广东粤剧文化中心项目勘察设计（项目编号：JG2024-4342）

澄清答疑文件

15

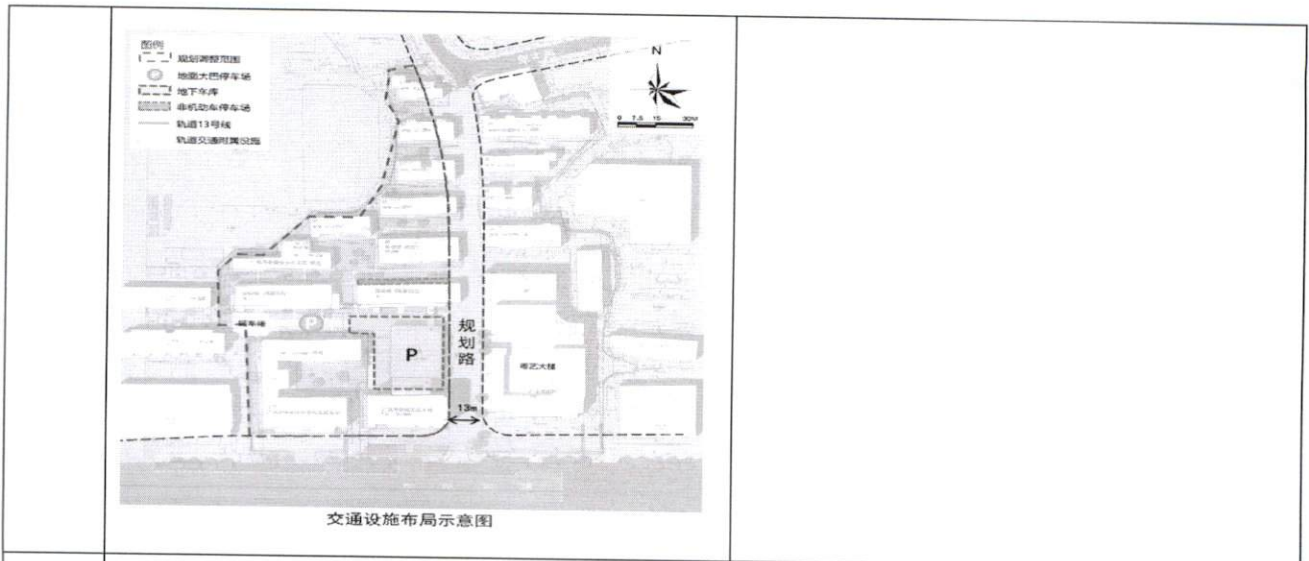
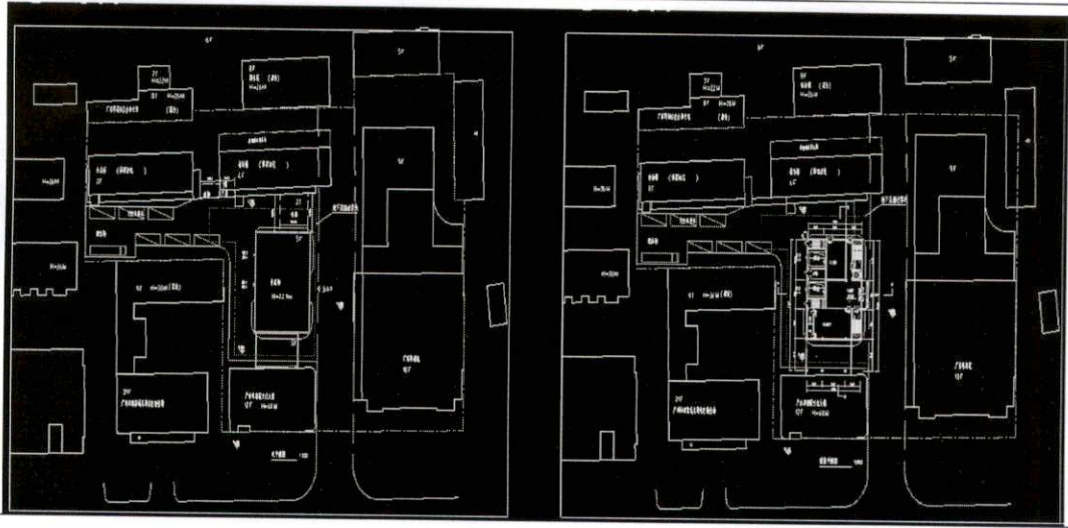
挂网文件可研概念方案图 CAD 文件中，总平面图与首层平面图项目用地红线不一致，请提供明确的项目用地红线 CAD。

1. 该方案图 CAD 文件中红色线框示意为暂定项目边界，应向南侧扩展至人行道边，并非用地红线。2. 用地红线以可研附件《国有土地使用证》为准，暂无 CAD 版。
